電磁開閉器 仕様変更ニュース

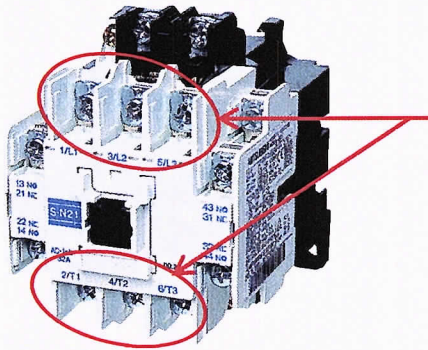
形 名	S-(2×)N18/N20/N21/28、SD-(2×)N21、MSO-(2×)N18/N20/N21、MSOD-(2×)N21 形 SL(D)-N21、B(D)-N20 形電磁開閉器、電磁接触器 主接点キット S-N18/N28 BH729N300 S-N20,S/SD-N21 BH739N300 B(D)-N20 BH739N304	
変更箇所	主回路固定接触子組立(a 接点のみ)	
変更内容	<p><例:S-N21></p>  <p style="text-align: right;">主回路固定接触子組立</p>	
	【現行】	【変更後】
	 <p style="text-align: center;">端子表面に凹形状あり</p>	 <p style="text-align: center;">端子表面に複数の溝形状あり</p>
変更理由	入手性改善	
識別方法	目 視	
従来との関係	互換性あり	
切換時期	2013年 8月生産分より順次	
備 考 添付資料
